対策箇所説明図

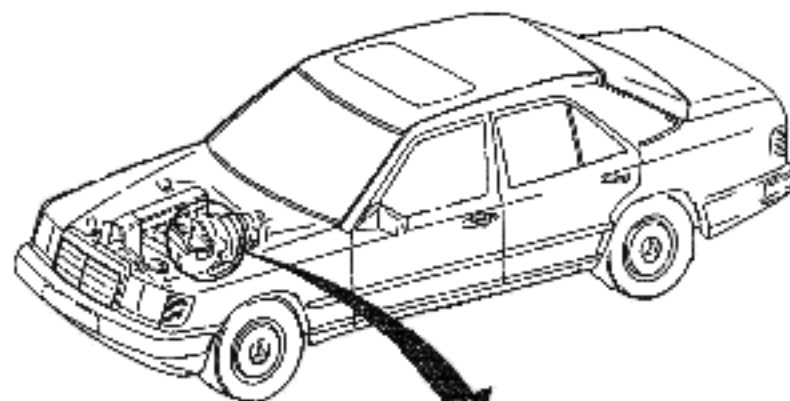
アクセルケーブルと原動機のスロットルバルブ・レバーを結合しているゴム製ガイドピースの材質が不適切なため、このままの状態で使用を続けると当該ゴム製ガイドピースが原動機の熱により劣化して損傷することがあり、最悪の場合、アクセルケーブルがスロットルバルブ・レバーから外れ、アクセルペダルを踏んでも加速できなくなるおそれがある

全車両、当該ゴム製ガイドピースをプラスチック製の対策品と交換する。
